Rapport de contrôle d'installations électriques à basse et à très basse tension

RÉF. 131/2024/88206/D01:1

DATE DU CONTRÔLE 16/12/2024 (10:21 - 11:18) AGENT VISITEUR Regis Goma
ADRESSE DU CONTRÔLE Rue de la Moinerie 15 - 4800 Verviers TYPE DE CONTRÔLE Visite de contrôle vente ancienne installation (8.4.2.)

Croquis de position élémentaire et descriptif sommaire des tableaux

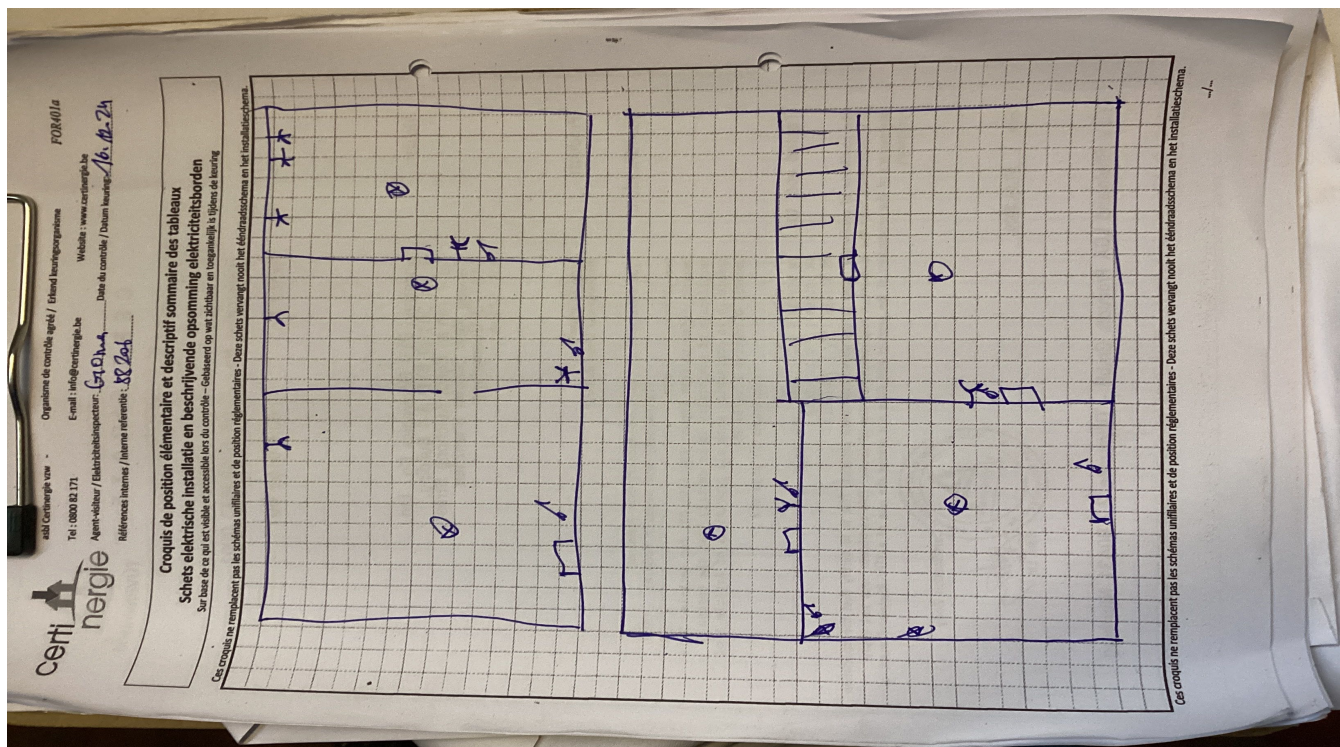
Le ou les socles de prise en défaut sont localisés dans la cuisine - le salon
